Additif 128: Règlement n° 129

Amendement 1

Complément 1 à la version originale du Règlement – Date d'entrée en vigueur: 26 janvier 2014

Prescriptions uniformes relatives à l'homologation des dispositifs de retenue pour enfants utilisés à bord des véhicules automobiles

Appendice 3, figure, modifier comme suit:

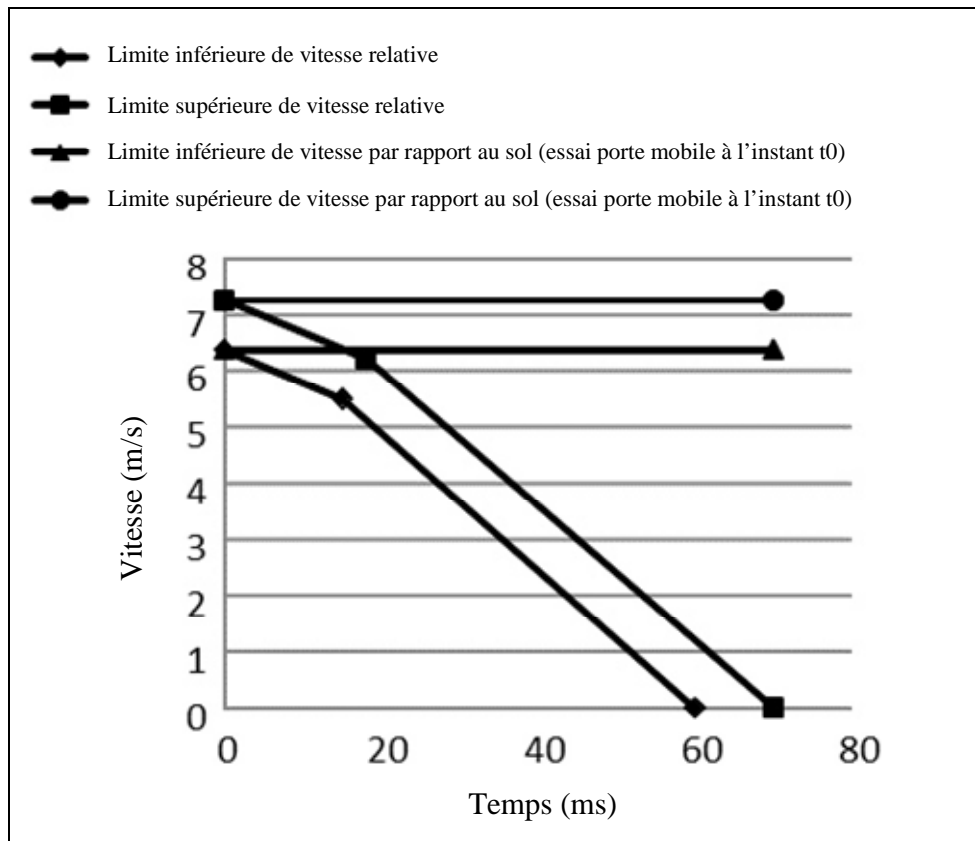
Annexe 7,
